Keuringsverslag van een elektrische laagspanning- en zeer lage spanningsinstallatie

NIET CONFORM

Datum keuring: 07/07/2025

Straatnaam Kapelstraat
Huisnummer 59
Busnummer
Postcode 3650
Gemeente DILSEN-STOKKEM
Land België

Afbeelding schakel- en verdeelbord:

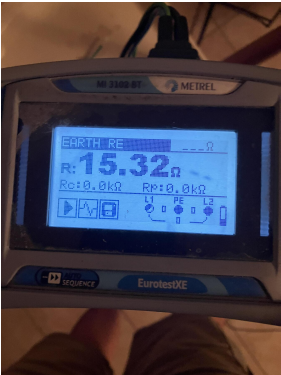
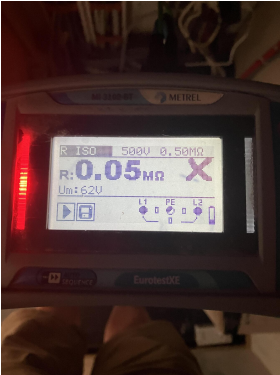
- I2.02 De waarde van de isolatieweerstand van één of meerdere stroombanen is kleiner dan 0,5M ohm. (Boek 1 Onderafdeling 6.4.5.1.)
- I4.01 Hoofdequipotentiale verbinding(en) niet verwezenlijkt. (Boek 1 Onderafdeling 5.4.4.1. en 5.1.6.2)

- I5.01 De aanduiding van de stroomkringen en/of apparatuur, aansluitklemmen, enz dient aangebracht of vervuldigd te worden. (Boek 1 Onderafdeling 3.1.3.1. en 3.1.3.3.A. en 5.1.6.1)

- I5.10 De genaakbare, naakte onder spanning staande delen zijn onvoldoende afgeschermd. (Boek 1 Afdeling 5.1.4. en 4.2.2.3.)
- I5.14 De nominale spanning dient duidelijk vermeld te worden op een oordeelkundig gekozen plaats. (Boek 1 Onderafdeling 3.1.3.3.)

- N3 Het is niet uitgesloten dat bij een nacontrole bijkomende inbreuken worden vastgesteld bij voorleggen schema's.
- Kring tweede rij vanaf beneden derde automaat van rechts met op automaat vermelding CV

- Gasleiding is niet geaard
- Openingen in verdeelbord
- Stopcontact zonder afdekplaatje in slaapkamer
- Bemeubeld
